S.P. 72 km 7+400  
INTERVENTI DI REGOLAZIONE  
IDRICA STRADALE

Progetto Definitivo

NOTA TECNICA

Tenuto conto delle osservazioni fatte dal Comune di Lastra a Signa, Settore 4 Governo del Territorio, in relazione agli interventi di regolazione idrica stradale previsti sulla SP 72 al km 7+400, tenuto conto dello stato attuale e delle previsioni progettuali, di seguito si riportano gli esiti delle verifiche di stabilità richieste e i necessari chiarimenti.

Figura 1 - Modello geotecnico di riferimento (morfologia attuale versante naturale)

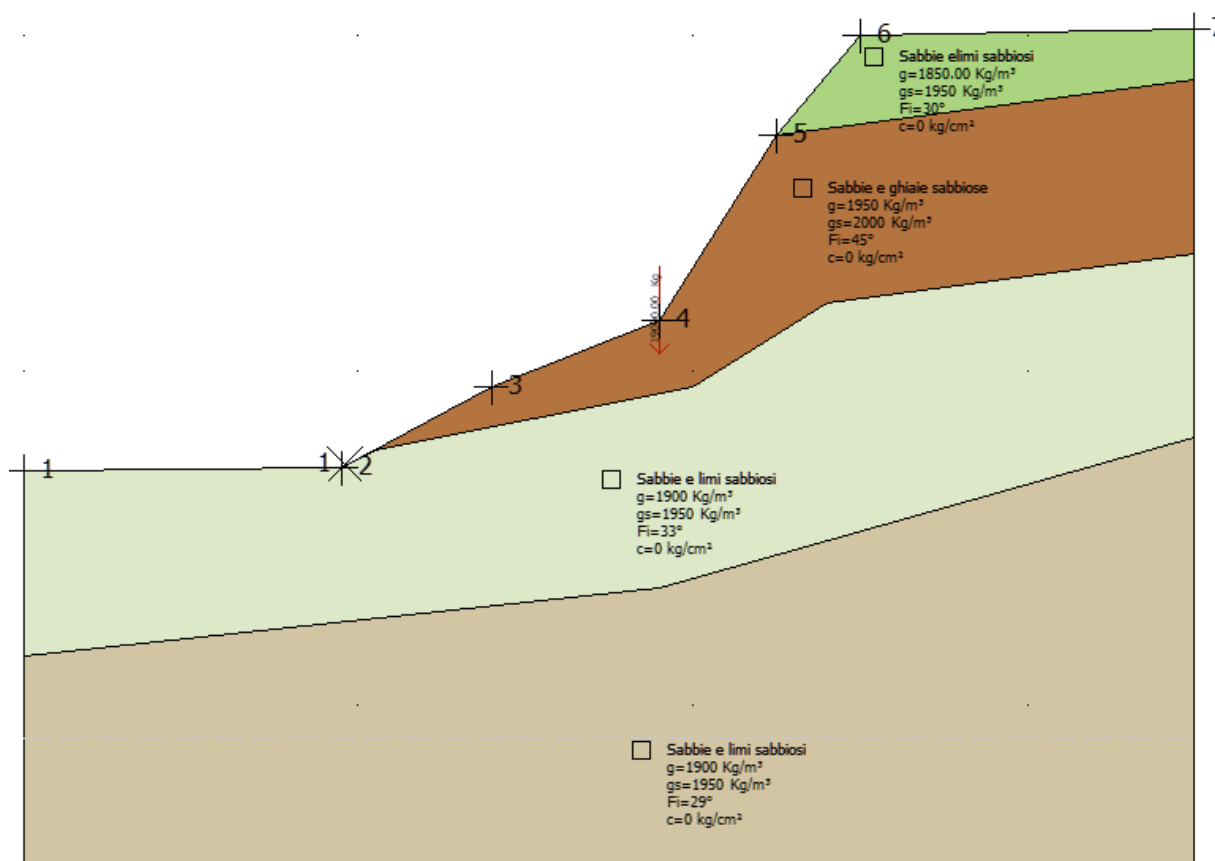
Come richiesto in fase di istruttoria sono state eseguite opportune verifiche di stabilità sia considerando il versante nelle condizioni attuali, pre intervento, sia in fase provvisoria (scavo aperto) considerando anche la presenza del carico rappresentato dal blocco di cls di ancoraggio. Le condizioni finali, come detto, prevedono il ripristino del versante ad una morfologia comparabile a quella pre intervento al fine di ridurre al minimo le possibili interferenze sul versante circostante. L'introduzione del blocco di ancoraggio in cls alla base della scarpata, se ben eseguito, costituisce di per sé un contributo stabilizzante alla stabilità geomorfologica della stessa.

Le verifiche sono state eseguite utilizzando i fattori per le azioni e le resistenze riferiti alla combinazione "A2+M2+R2" (Approccio 1, Combinazione 2) secondo la NTC del 2018 (tabelle 6.2.I, 6.2.II e 6.8.I), tenendo conto del seguente modello geotecnico, Figura 1:

Per considerare la presenza dell'ancoraggio alla base della scarpata, come da progetto, è stato introdotto un carico concentrato di peso pari a 19 ton. Le verifiche sono state condotte con riferimento al metodo suggerito di Bishop.
